Shearwater Teric 펌웨어 출시 노트

버전 19 2021.07.26

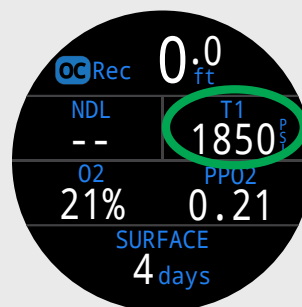
OC Rec 표준 레이아웃에서 TTS(상단 우측) 위치를 대체 디스플레이로 변경할 수 있습니다.
